泊発電所3号炉

施設の耐震評価に用いる地盤の液状化の評価方針

令和5年11月20日
北海道電力株式会社

審査会合における指摘事項に対する回答【指摘事項 230704-01】(1/2)

相対密度と液状化強度 R_{L20} の関係図(イメージ)

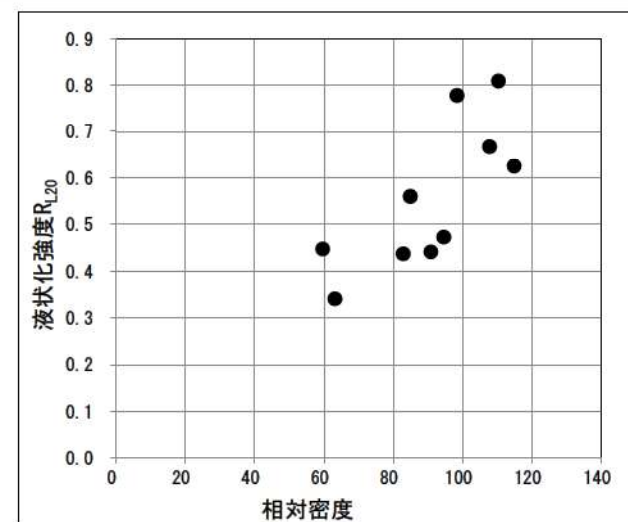
- 代表性確認指標として相対密度を追加することの妥当性を確認するため、最小・最大密度試験を追加したうえで相対密度と液状化強度の相関分析を行う。
- 相対密度と液状化強度特性の相関関係の有無を確認し、代表性確認指標に相対密度を用いることの妥当性を今後説明する。

- 液状化強度 R_{L20} と最小・最大密度試験結果から求められる相対密度の値を用いて相関分析を行う。
- 相関分析に用いるデータは、液状化強度試験と最小・最大密度試験の粒度特性(試料採取径等)に留意して分析する。
- 相対密度と液状化強度に相関関係が認められる場合は、代表性確認指標に相対密度を用いることが妥当であると判断する。

審査会合における指摘事項に対する回答【指摘事項 230704-02】

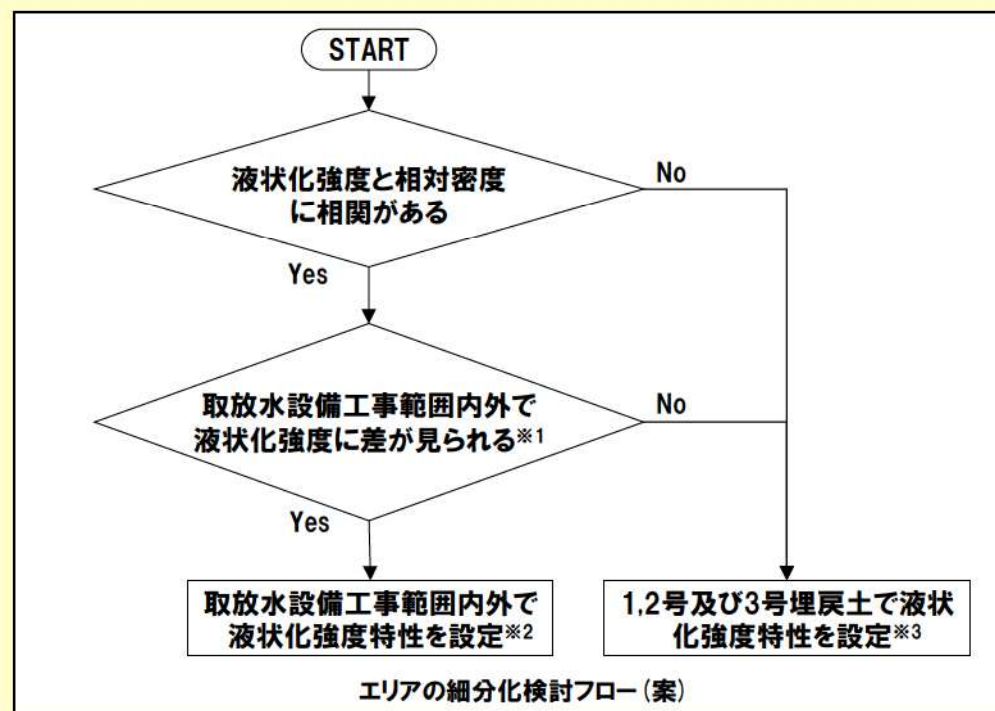
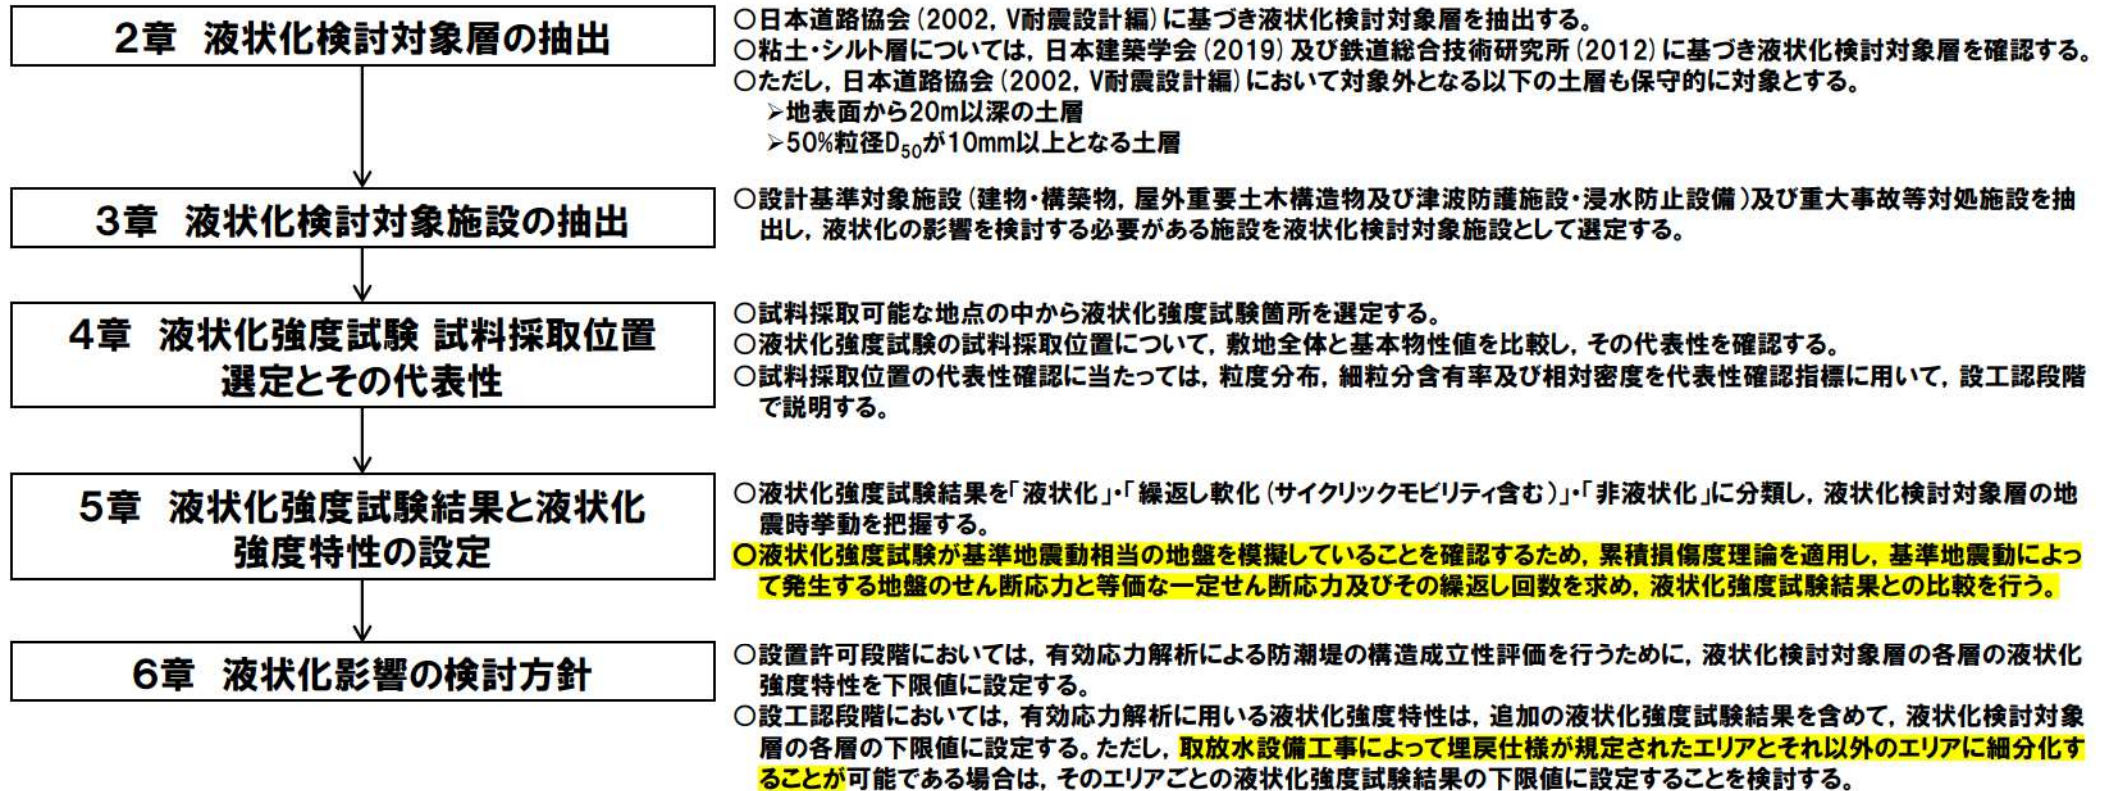
設工認段階における液状化強度特性について、「耐震評価を行う施設周辺の埋戻土のエリア分けが可能である場合は、そのエリアごとの液状化強度試験結果の下限値に設定することを検討する」と説明していることに関し、エリア分けに用いる指標を示した上で、どのような考え方にに基づきエリア分けを行う方針であるか説明すること。

- 発電所敷地の液状化強度特性については、敷地造成時期と埋戻材料が1,2号建設時と3号建設時で異なることから1,2号埋戻土と3号埋戻土に分ける。
- 設工認段階における液状化強度特性は、1,2号埋戻土及び3号埋戻土それぞれの中で、取放水設備工事によって埋戻仕様が規定されたエリアとそれ以外のエリアに細分化することが可能か検討する。
- 相対密度を指標に用いて液状化強度との相関があることを確認した上で、取放水設備工事によって埋戻仕様が規定されたエリアとそれ以外のエリアの液状化強度に差が確認できる場合、液状化強度特性をエリアごとに設定する。

※1 液状化強度に明確な差が確認できない場合はエリアの細分化は行わない（フローの「No」に進む）。

※2 液状化強度特性は、エリア毎の液状化強度試験結果の下限値に設定する。

※3 追加の液状化強度試験結果が設置許可段階の下限値を下回らなければ、設置許可段階の液状化強度特性を用いる。
